INFORME DE ORIENTACIÓN DE OFICIO N° 006-2026-OCI/5958-SOO

A LA "CONSTRUCCIÓN DE ESPACIO DEPORTIVO CON COBERTURA; REMODELACIÓN DE LOSA; ADQUISICIÓN DE JUEGOS INFANTILES E INCLUSIVOS; REFORESTACIÓN DE ÁREA VERDE; EN LA I.E 5127 MÁRTIR JOSÉ OLAYA EN LA LOCALIDAD DE JOSÉ OLAYA BALANDRA, DISTRITO DE VENTANILLA, PROVINCIA CONSTITUCIONAL DEL CALLAO, DEPARTAMENTO CALLAO", CUI 2614287

PERÍODO DE EVALUACIÓN:
DEL 10 DE SETIEMBRE AL 5 DE OCTUBRE DE 2026

Fotografías n.os 1 y 2

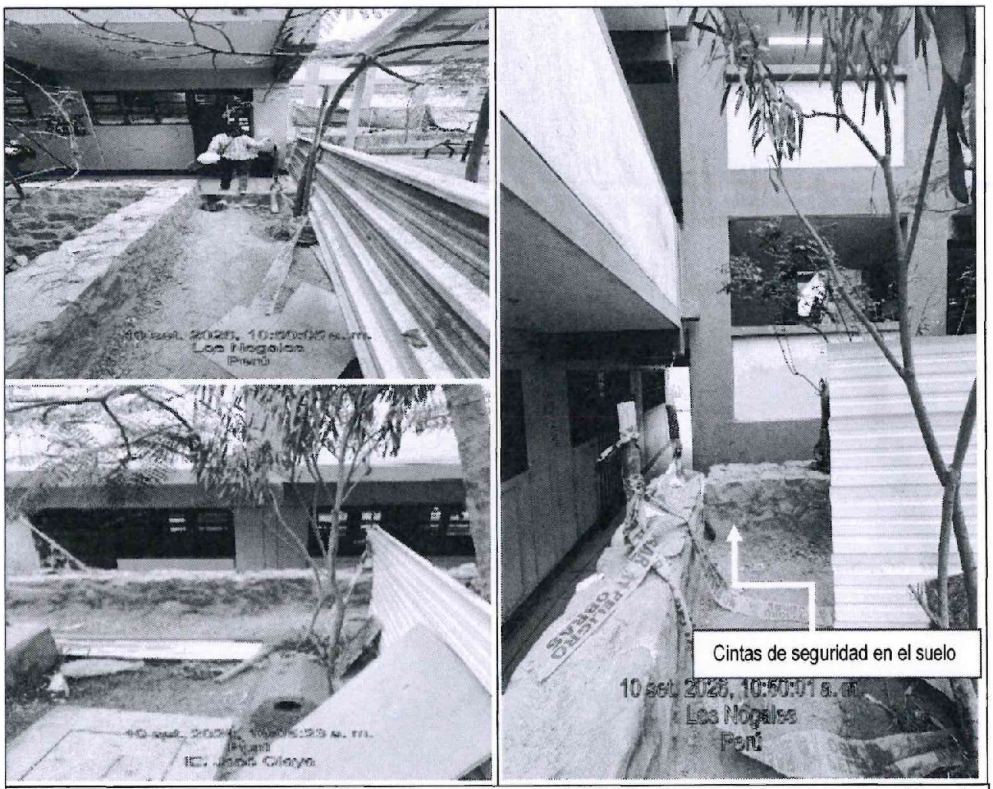
- En el área de juegos se advierte que, por el lado izquierdo no cuenta con cerramiento físico continúo, cintas de seguridad en el suelo (no visibles), ausencia de barrera física continúa y materiales en zonas de tránsito, como se aprecia en las fotografías:

Tramo sin cerramiento físico continúo, niño ingresando al terreno en pendiente natural que da acceso al área juegos del proyecto.

Materiales usados en zona de tránsito y sin cinta de seguridad para delimitar la zona, precaución del riesgo en el área de juegos.

Fotografía n.°s 5 y 6

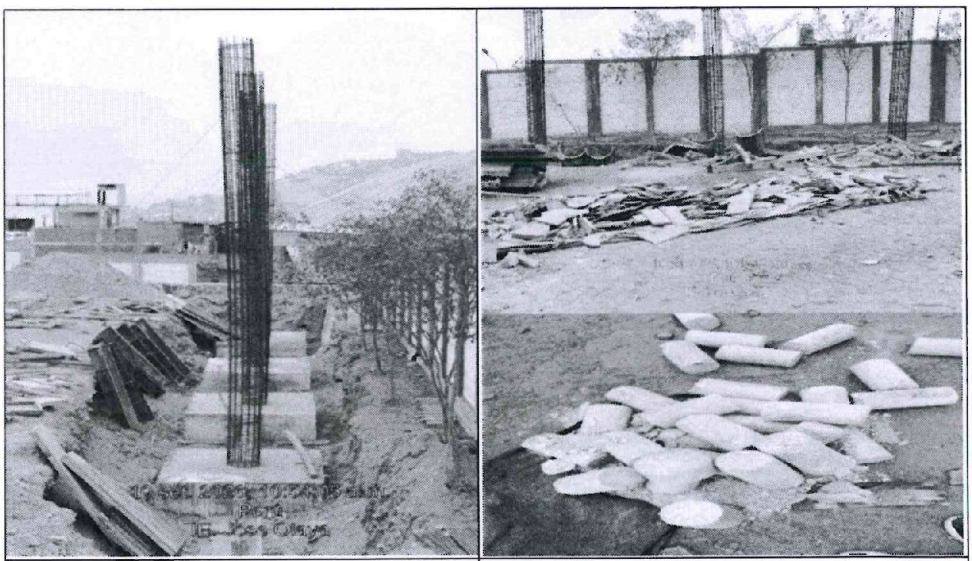
- Por otro lado, en el sector donde se ejecutaba la losa deportiva, corredor piso de adoquín, bancas y jardineras de concreto, se advierte, que el cerramiento temporal no cuenta con puerta que restrinja y delimite el acceso a la población estudiantil, sin señalización preventiva para evitar accidentes en la zona o área de trabajo (excavación de zanjas profundas).

Ingreso al sector de ejecución de la losa deportiva y obras complementarias con paneles de triplay de alturas variables de 1.20 m y 2.40 m. y sin puerta que restrinja el acceso al área de trabajo.

En la vista se advierte, encofrados metálicos semicirculares y tablas de madera, dentro y afuera de la excavacion de zanja, así como monticulos de material y/o residuos de construccion.	En la vista se aprecia, tablas y madera de encofrado, y elementos cilíndricos de concreto, regados en el terreno de intervencion.

Fotografías n.ºs 11 y 12

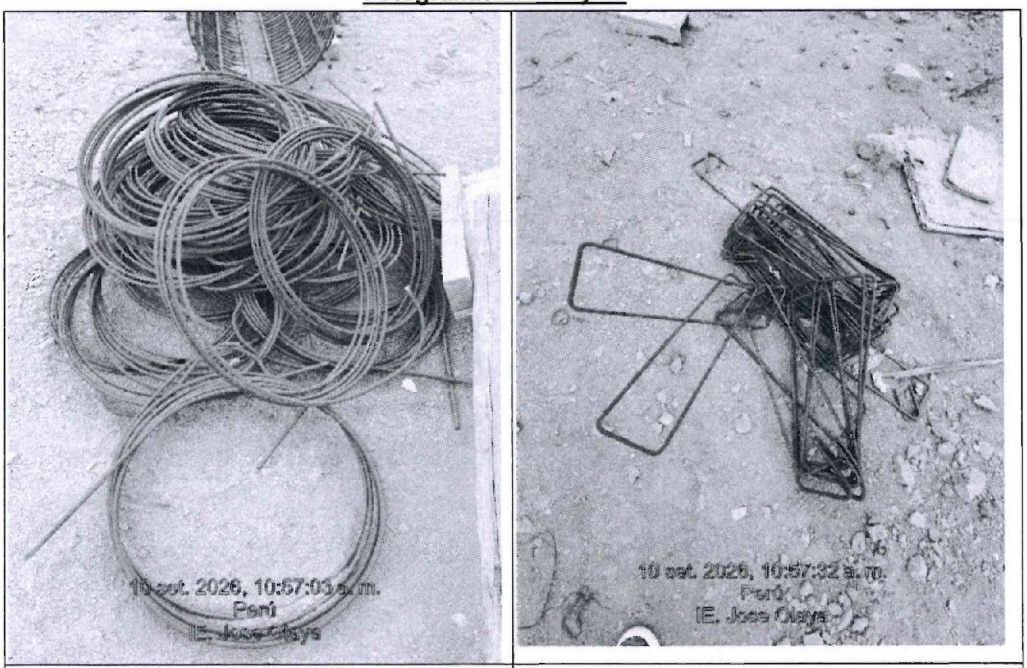
De la verificación física a la Obra realizada el 10 de septiembre de 2026[1], la Comisión de Control en compañía de la representante de la Gerencia de Infraestructura Educativa del CAFED, advirtió trabajos de diversas partidas entre ellos, armadura de acero corrugado de ¾" con estribos circulares de 3/8", D= 0.60 m. y el almacenamiento de varillas de aceros corrugados de 3/8", a la intemperie en contacto con el terreno y con presencia de oxidación visible, como se aprecia en las tomas fotográficas:

Armadura de acero corrugado de ¾", estribos circulares de 3/8", D= 0.60 m, a la intemperie en contacto al terreno con presencia de oxidacion visible.	Almacenamiento del acero, acero corrugado 3/8", a la intemperie en contacto con el terreno, y con presencia de oxidacion visible.

En la vista se advierte estribos de acero de 3/8", D= 60 cm, circulares a la intemperie en contacto con el terreno y con presencia de oxidacion visible..	En la vista se advierte estribos rectangulares de acero corrugado de 3/8", a la intemperie en contacto con el suelo y con presencia de oxidacion visible

De lo detallado anteriormente, se ha evidenciado que la armadura de acero corrugado para la partida columnas de concreto armado, así como el almacenamiento del acero corrugado presenta riesgos para su ejecución, lo que podría generar afectación a la calidad de la obra y disminución de su vida útil.
